3号機原子炉注水停止試験時の全α（HEPAフィルタ通過前の ダスト）検出について

2022年2月14日

東京電力ホールディングス株式会社

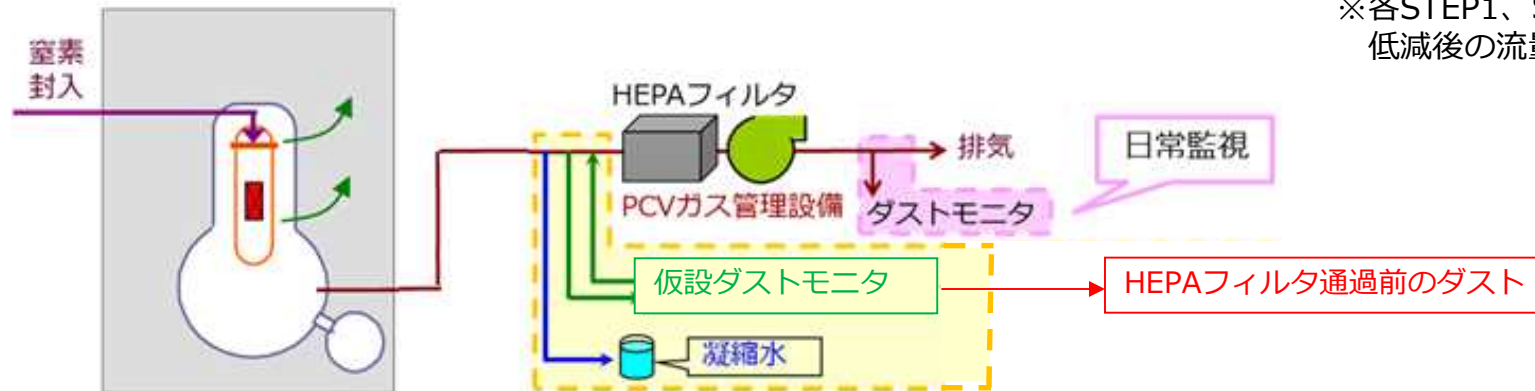
3号機原子炉注水停止試験時に、今回全aが初めて検出されたが、これは
 といったことなのか検討すること

検出要因①：注水停止による影響

- 2021年4月の注水停止試験後、3号機の流量低減（STEP1:3.0→2.5m³/h、STEP2:2.5→1.7m³/h）中にサンプリングしたダスト（HEPAフィルタ通過前）で、全aの検出はなかったことから、注水停止による影響で全aが検出されたと推定。

検出要因②：PCV内の湿潤環境の変化

- PCV内が湿度低下することで、全aの微粒子が飛散しやすくなった可能性。
 - ✓ これまでの注水停止試験において、2号機と3号機で注水停止中のダスト（HEPAフィルタ通過前）試料で全aが検出されている。
 - ✓ 2号機では、注水停止中にD/W圧力の緩やかな低下が確認されており、PCV内が湿度低下（水蒸気圧が低下：湿度低下）した可能性がある。
 - ✓ 3号機のD/W圧力は、ほぼ大気圧であり注水停止中の変化はなかったが、一部γ核種濃度の上昇も確認されており、2号機と同様に、PCV内が湿度低下した可能性がある。

- 現在、3号機について、前回よりも長い期間での注水停止試験の実施を検討しており、今回の全α検出を考慮した試験を計画するとともに、試験時にはHEPAフィルタの上流側に連続ダストモニタ（仮設）を設置するなどにより、ダスト濃度変化のデータを取得していく。
